INFORME N° 00950-2021-SENACE-PE/DEIN

ASUNTO : Evaluación de la solicitud del *"Informe Técnico Sustentatorio del Proyecto Enlace 500 kV Mantaro - Nueva Yanango – Carapongo y Subestaciones Asociadas"*, presentado por Consorcio Transmantaro S. A.

REFERENCIA : Trámite E-ITS-00142-2021 (18.06.2021)

FECHA : Miraflores, 04 de octubre de 2021

Figura N°5: Sector 1 con el FL-06 y las estaciones de muestreo FL-03, FL-08 y FL-13. Fuente: Imagen de Google Earth, 2021

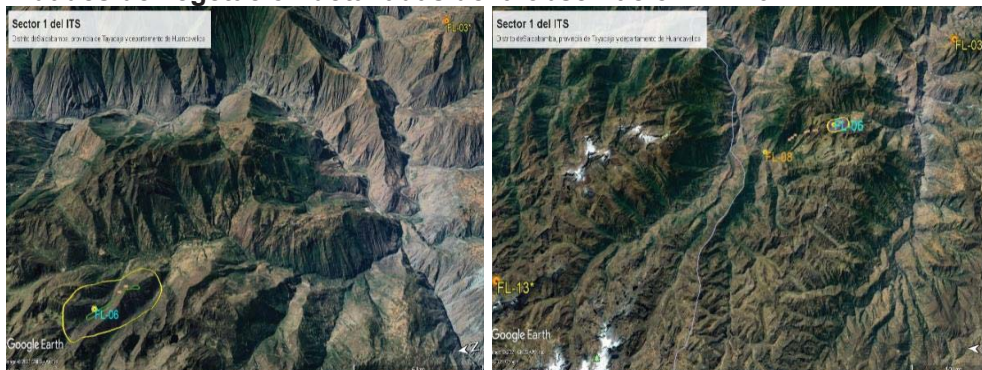
El Titular consideró la estación de muestreo FL-06 en el área de influencia del proyecto, que evaluó la formación vegetal tipo Bosque relicto mesoandino, según lo declarado en el *Cuadro 3.14.3-2 Coordenadas de ubicación de puntos de muestreo de flora*, el cual se encuentra en el área del tipo de cobertura vegetal denominada Pajonal andino, según la verificación con el Mapa Nacional de Cobertura Vegetal (MINAM, 2015). Además, el Titular consideró a las estaciones de muestreo que se encuentran fuera del área de influencia (directa e indirecta) del sector 1, alejados aproximadamente 11 Km (FL-08), 20 Km (FL-03) y 45 Km (FL-13) respectivamente, adicionalmente cabe resaltar, que se encuentran en las formaciones vegetales tipo Matorral

subhúmedo (FL-03, con coordenadas UTM WGS-84 533812E y 8635853N con una altitud de 2884 msnm), agricultura costera y andina (FL-08), y Pajonal subtipo pajonal (FL-13); declarado por el Titular en el Cuadro 3.14.3-1. y 3.14.3-2 *Coordenadas de ubicación de puntos de muestreo de flora*. En ese sentido, el Titular deberá presentar la caracterización el Pajonal andino y Matorral arbustivo, para ello, puede emplear información primaria o secundaria. Además, la caracterización deberá estar en concordancia con las unidades de vegetación detalladas de la observación 2.2.10.

Figura N°7 Sector 3 con el FL-25 y las estación de muestreo FL-25.

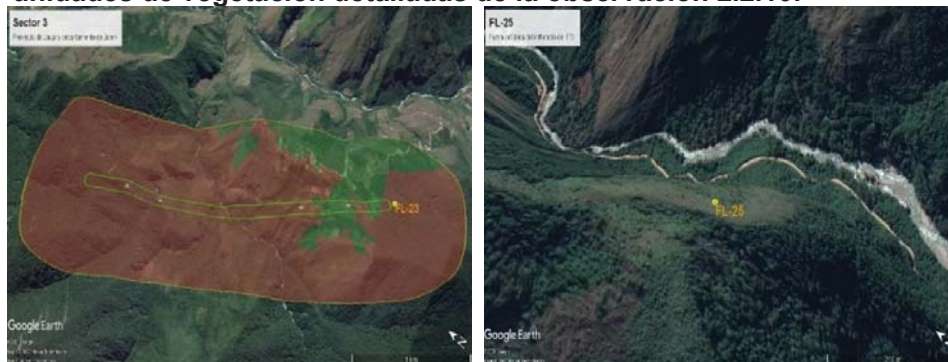
El Titular consideró la estación de muestreo FL-23 en el área de influencia del ITS, que evaluó el Área de no bosque amazónico, según lo declarado por el Titular en el *Cuadro 3.14.3-1* Coordenadas de ubicación de puntos de muestreo de flora, sin embargo, según la verificación con el Mapa Nacional de Cobertura Vegetal (MINAM, 2015) se observa que pertenece al tipo de cobertura vegetal de Bosque montaña montano. Además, el Titular consideró a la estación de muestreo que se encuentran fuera del área de influencia (directa e indirecta) del sector 3, alejado aproximadamente 17 Km (FL-25), cabe resaltar, que la cobertura vegetal en contraste de los mapas evidencia una diferencia entre la estación de muestreo FL-25 y el área de Ano-ba del sector 3, tomando en cuenta, que la estación de muestreo FL-25 posee una composición de vegetación distinta en contraste a la vegetación de Área de no bosque amazónico (Ano-ba) del sector 3 (ver Figura N°7). En ese sentido, el Titular deberá presentar la caracterización del Área de no bosque amazónico (Ano-ba), para ello, puede emplear información primaria o secundaria. Además, la caracterización deberá estar en concordancia con las unidades de vegetación detalladas de la observación 2.2.10.
